Svendborg Kommune
December 2020
sag nr. 20/27434

**Tillæg 1 til
Spildevandsplan 2020 – 2031**

for regnvandsbassin ved Stenstrup By.

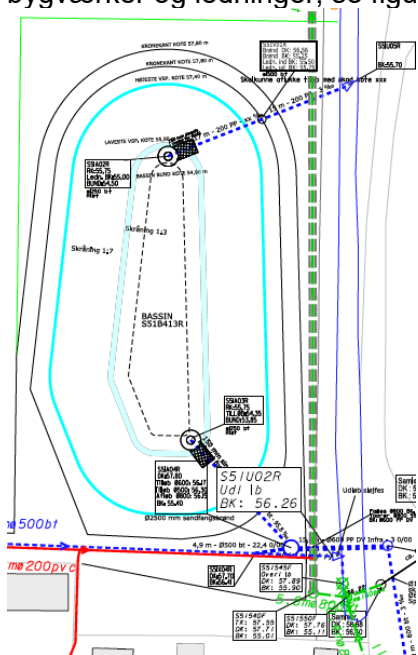
Oprindeligt var det planlagt, at regnvandsbassinet skulle etableres på Nordre Ringvej 57, på den østlige side af Mellembyprenden. Efter yderligere undersøgelser, har det dog vist sig, at den bedste samfundsøkonomiske løsning er at placere regnvandsbassinet på den vestlige side af Mellembyprenden, på Assensvej 270. Dette tillæg giver Svendborg Spildevand A/S mulighed, for at placere regnvandsbassinet på det ønskede sted.

For at imødegå fremtidige kapacitetsproblemer i de offentlige vandløb Mellembyprenden og Hundstrup Å, ønsker Svendborg Spildevand A/S at etablere et nyt åbent regnvandsbassin, vest for Mellembyprenden. Nærværende tillæg omfatter etablering af dette regnvandsbassin, samt tilhørende bygværker og ledninger, se figur 1.

Matrikel 32a, Stenstrup By, Stenstrup kan forvente at skulle afgive areal eller få pålagt servitut ved etablering af nyt bassin.

Matrikel 28d, Stenstrup By, Stenstrup kan forvente at få pålagt servitut ved etablering af et nyt bassin.

Matrikel 28c, Stenstrup By, Stenstrup kan desuden forvente at få aflyst den nuværende arealreservation.

Figur 2: Overblik over kloakoplande der leder til Mellembyprenden.

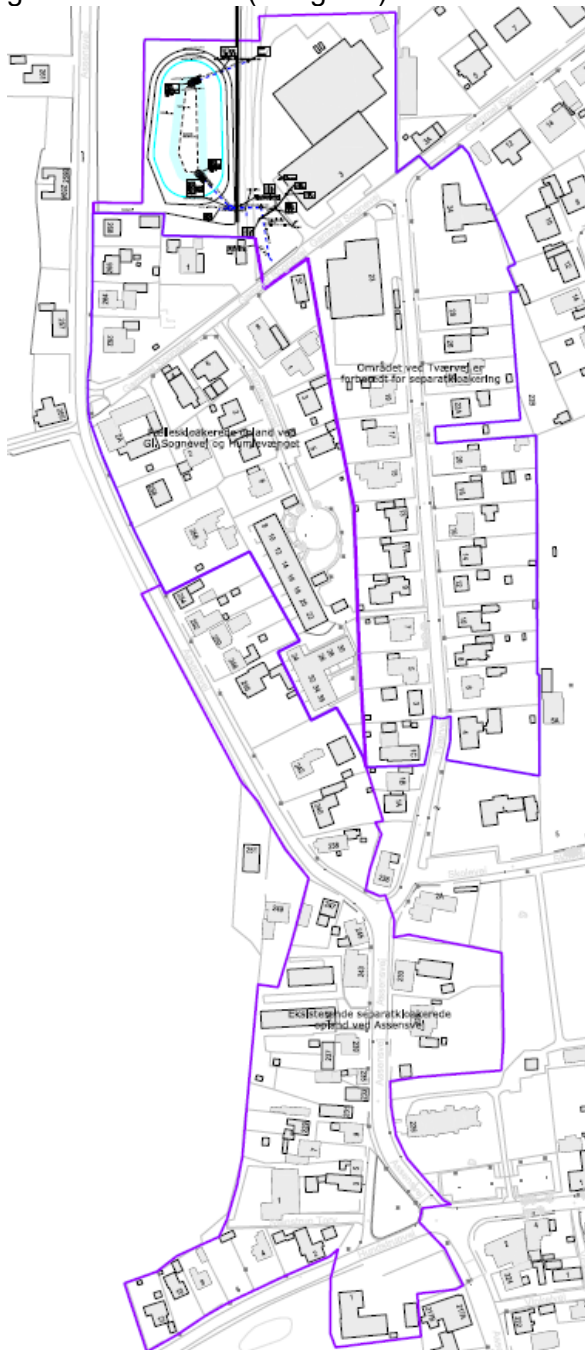
Det nuværende kloaksystem der udleder overfladevand til Mellembyprenden, inkluderer en del af Assensvej, der er separatkloakeret. Området ved Tværvvej er forberedt for separatkloakering, men overfladevandet fra området er, indtil regnvandsbassinet er etableret, fortsat tilsluttet fælleskloakken ved Gl. Sognevej 3. Regnvandsbassinet er dimensioneret til, at overfladevandet fra eksisterende, fælleskloakerede oplande ved Humblevænget og en del af Gl. Sognevej kan ledes gennem bassinet. (se figur 2).
